新竹縣政府工程查核代表照片表

工程名稱：縣道 122 線 (28.5K) 5 月 4 日大雨災害復建工程

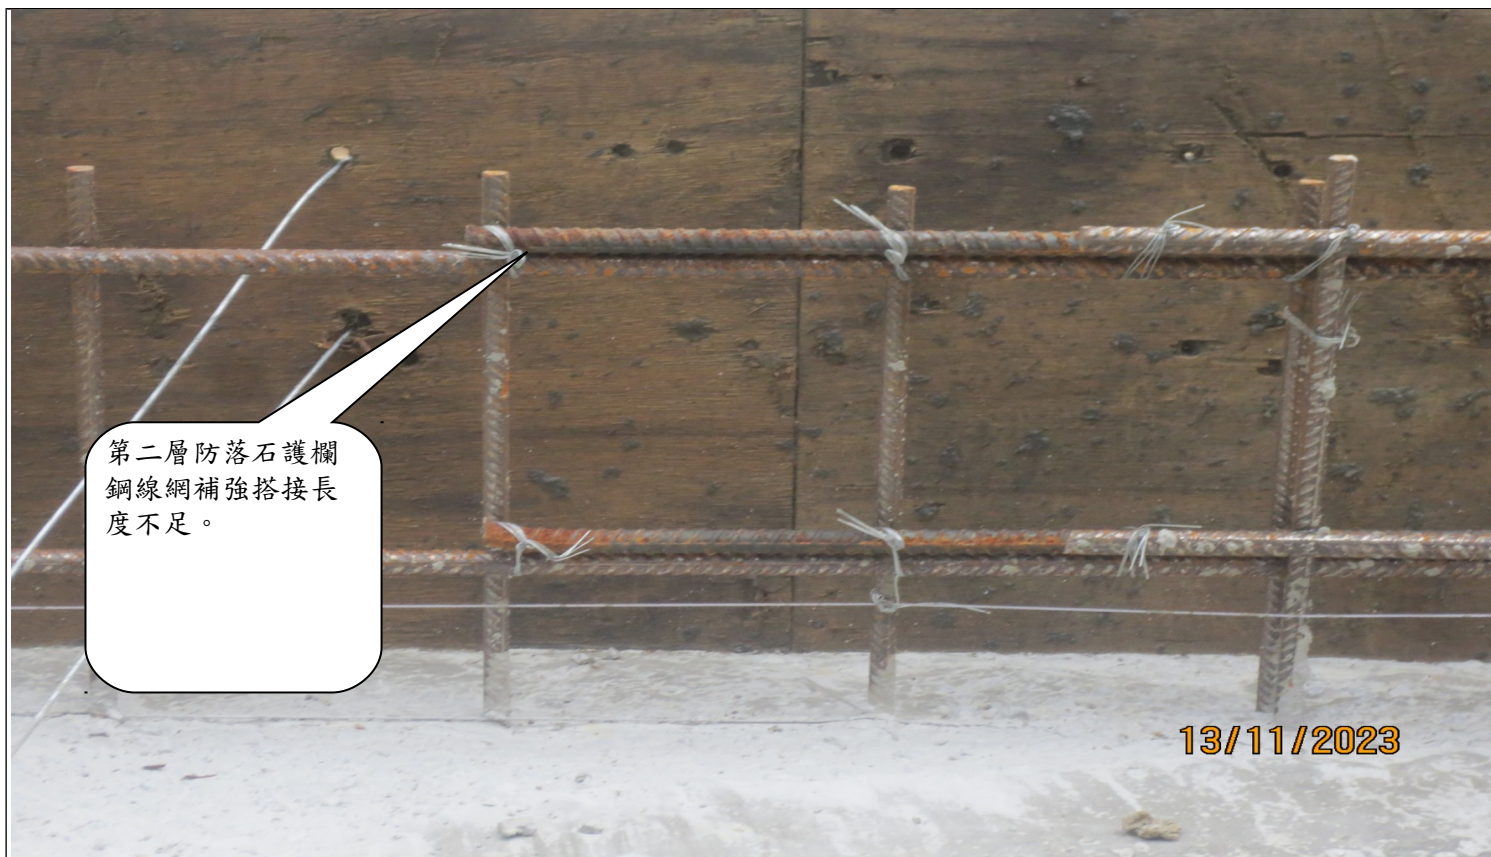
第一層防落石護欄造型模板混凝土擋土牆伸縮縫局部錯位，施作不當。

說明	. (1)第二層防落石護欄澆置混凝土殘料未清除，影響環境。
----	-------------------------------

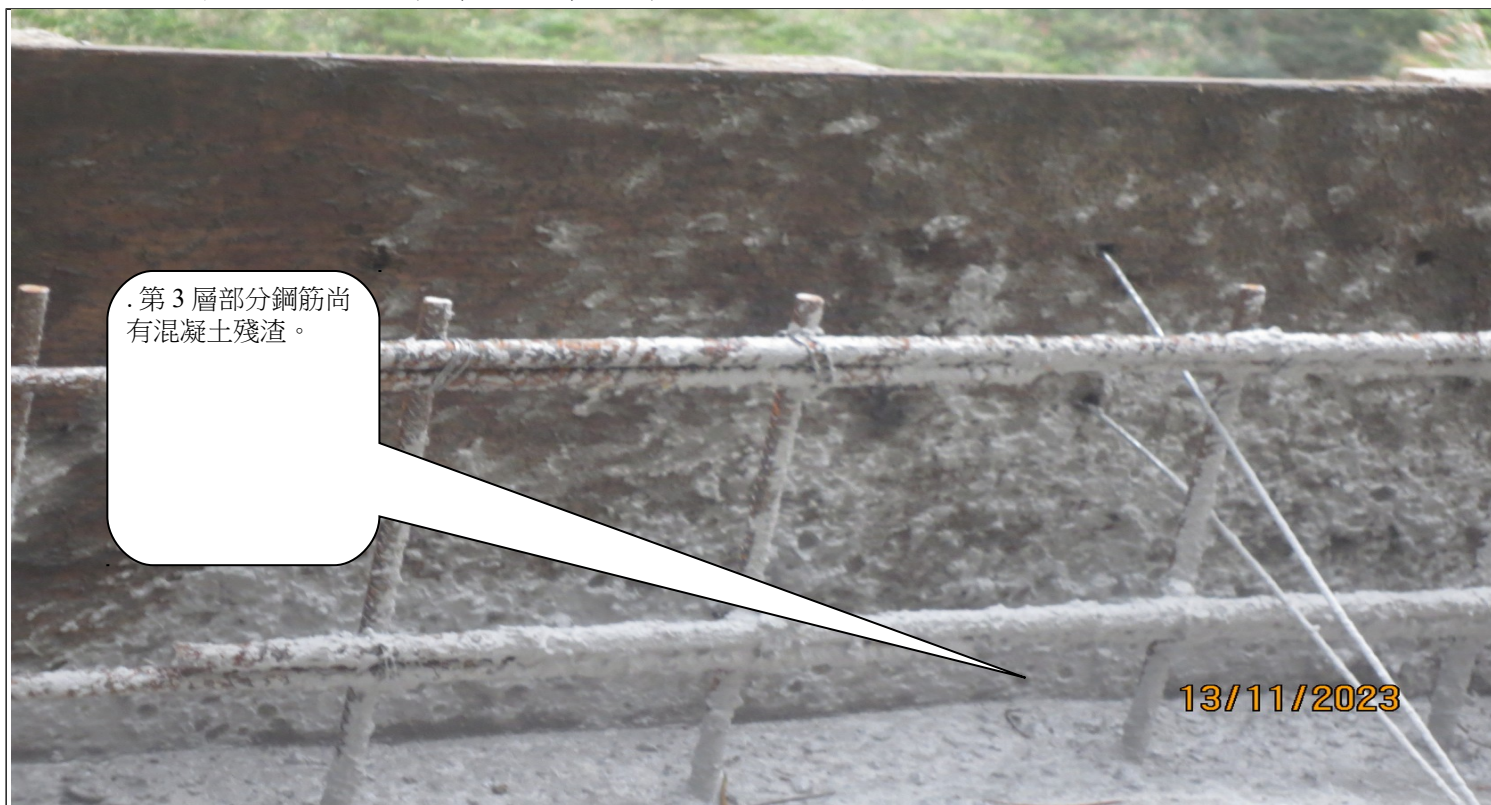
說明	第二層防落石護欄混凝土鋼筋搭接直徑不符。
----	----------------------

第二層防落石護欄鋼線網補強搭接長度不足。
